juillet 2023

NOTE COMPLÉMENTAIRE – MODIFICATION DU PLAN DE MASSE

Projet de centrale photovoltaïque au sol de Chevagnes (03)

Carte 3 : Superposition des aménagements prévus et des enjeux du milieu physique – projet modifié

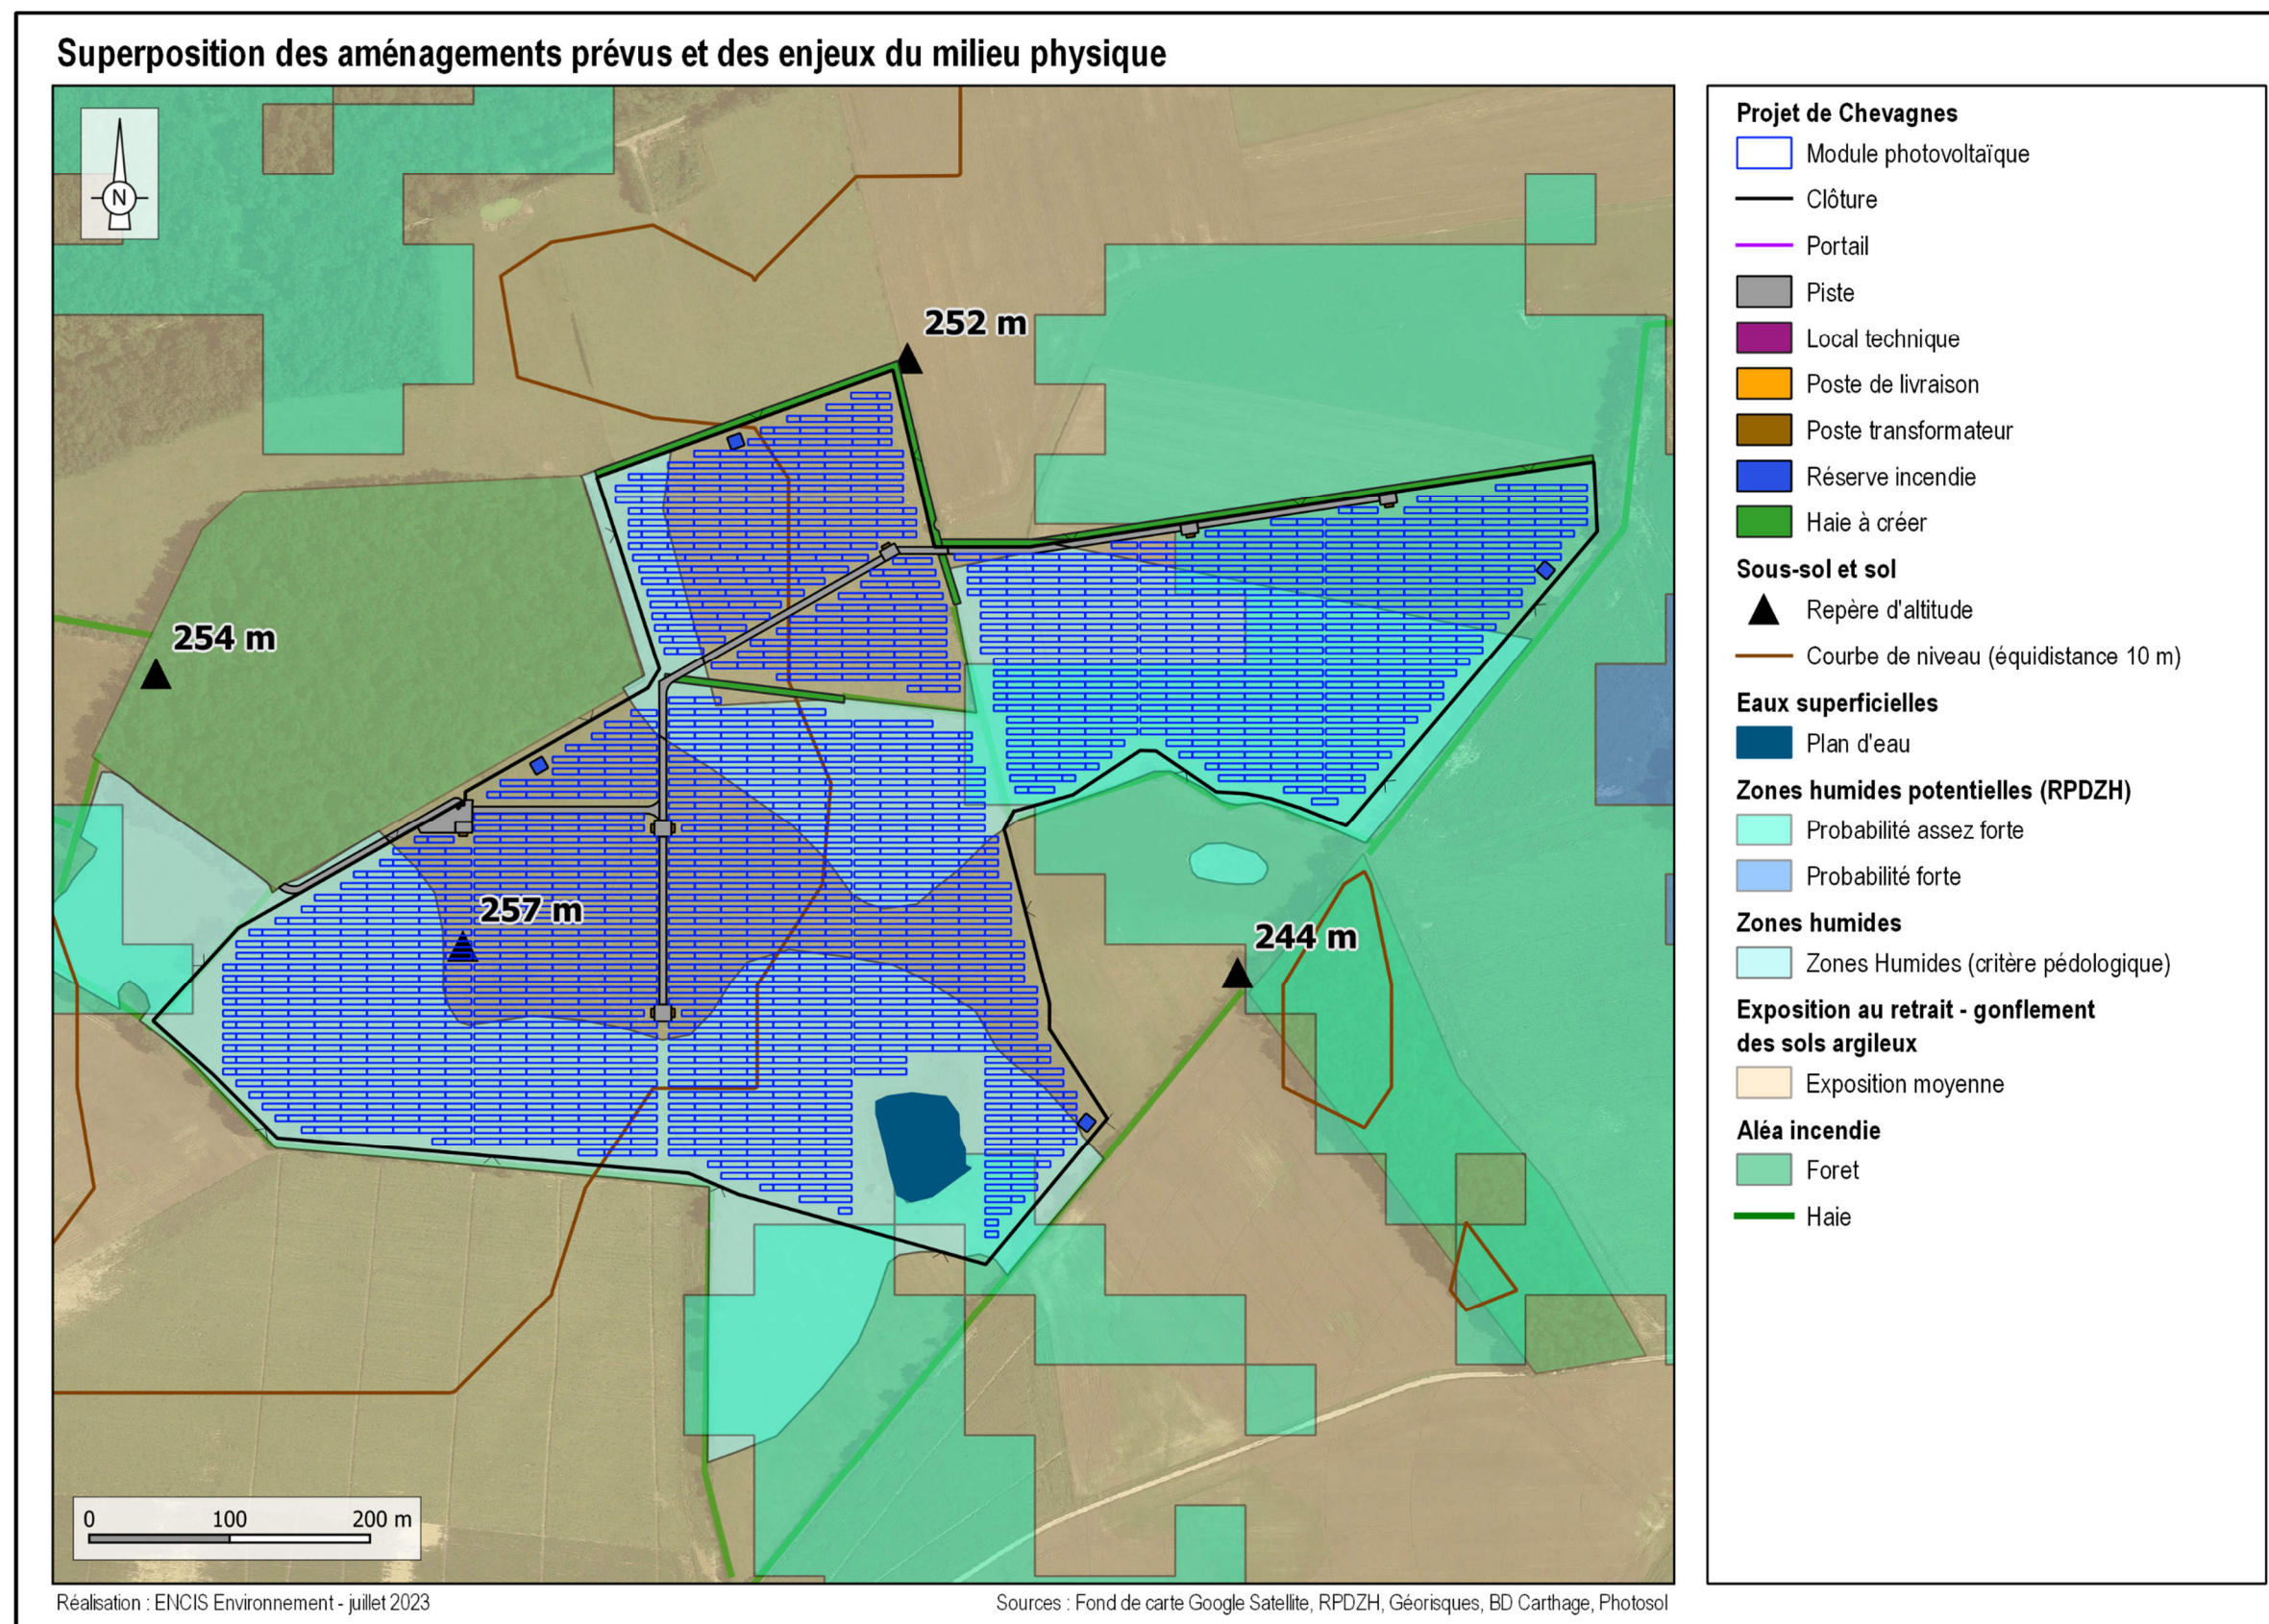
Le projet modifié entraîne un impact nul sur la géologie, au même titre que pour le projet initial. Le point haut du projet n'est pas modifié. Le point bas est 19 m plus haut en zone ouest et 4 m plus haut en zone est. Dès lors que les travaux de remblaiement de la zone ouest seront finalisés, la centrale photovoltaïque sera implantée sur des zones planes et terrassées. Le niveau d'impact résiduel est considéré comme identique entre le projet initial et le projet modifié. Le nombre de tables réduira le nombre de pieux/vis nécessaires, la modification du système de support des panneaux (monopieux) limitera également l'impact sur les sols. Mais aucune évolution notable relative au terrassement des sols n'est à noter. Les impacts résiduels du projet modifiés sont identiques à ceux du projet initial. Le projet initial comme le projet modifié ne concernent aucun fossé ou mare. La superficie imperméabilisée par les bâtiments reste identique. Dans le cadre du nouveau projet, les tables photovoltaïques sont plus espacées les unes des autres (+ 1 m d'espacement). La surface imperméabilisée par les pieux sera réduite et restera peu significative à l'échelle du parc. À l'échelle du projet, les conditions d'infiltration ne devraient pas être modifiées significativement par rapport au projet initial, ou seront plus favorables.

Carte 4 : Superposition des aménagements prévus et des enjeux du milieu humain – projet modifié

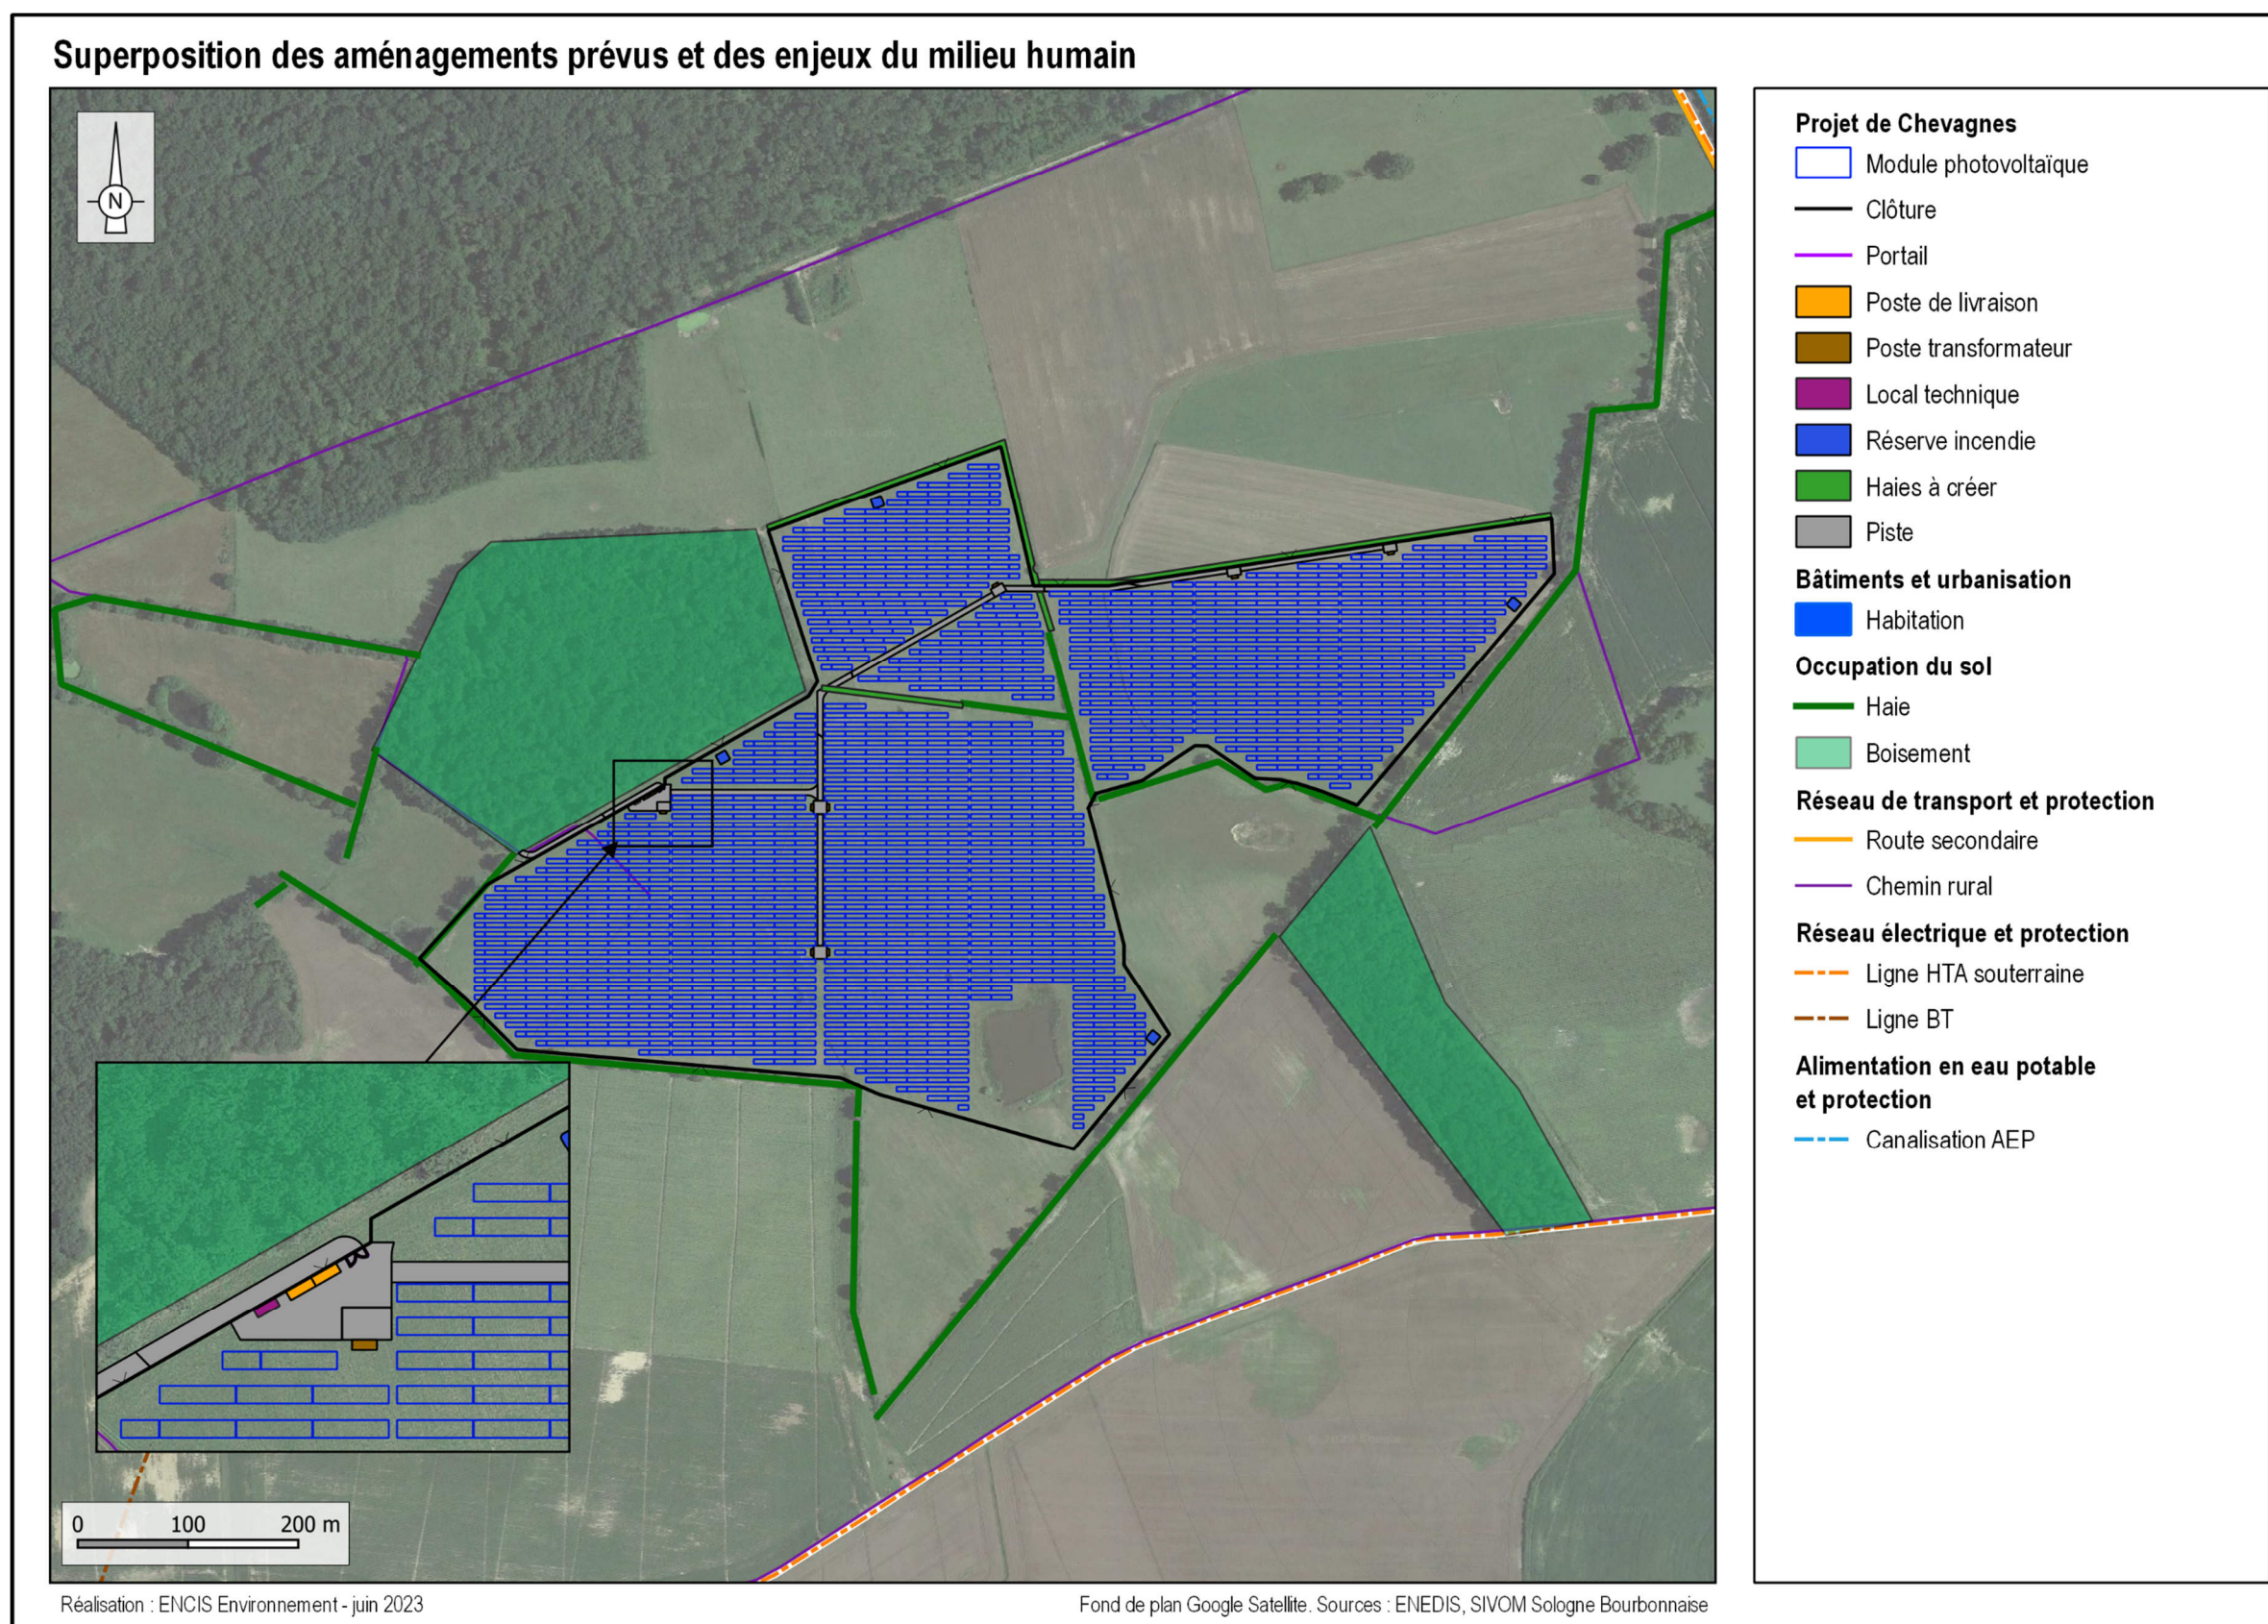
Effets d'optique	Chantier	-	Pas d'effet	Nul	Sans objet	Nul	Absence d'impact supplémentaire.	Nul	
	Exploitation	-	Réflexions faibles	Très faible	Modules traités anti-reflet Mesure 31 - Plantation de haies basses associées à des arbres de haut jet	Très faible	La disposition et les dimensions des tables photovoltaïques sont modifiées. Toutefois, aucun impact résiduel supplémentaire n'est attendu en termes d'effets optiques.	Très faible	
Compatibilité avec les usages du sol	Chantier	Modéré	Pas d'effet	Nul	Sans objet	Nul	Le projet agricole défini permettra de concilier activité agricole et production d'électricité sur la surface de la centrale agrivoltaïque. La modification du plan de masse n'entraîne aucune modification par rapport au projet agricole initial. L'augmentation de l'écartement entre les rangs facilitera le passage des engins.	Nul	
	Exploitation	Modéré	Perte de 30 ha de terrain agricole	Modéré	EVIT_VG2 - Choix d'un projet compatible avec le maintien de l'activité agricole du secteur et compatible avec les souhaits de l'exploitant agricole Mesure 11 - Compatibilité du projet solaire avec l'agriculture Mesure 12 - Compatibilité du projet solaire avec l'agriculture : mesure de compensation agricole Mesure 14 - Réaliser un entretien de la centrale respectueux de l'environnement et compatible avec l'activité agricole	Faible		Faible
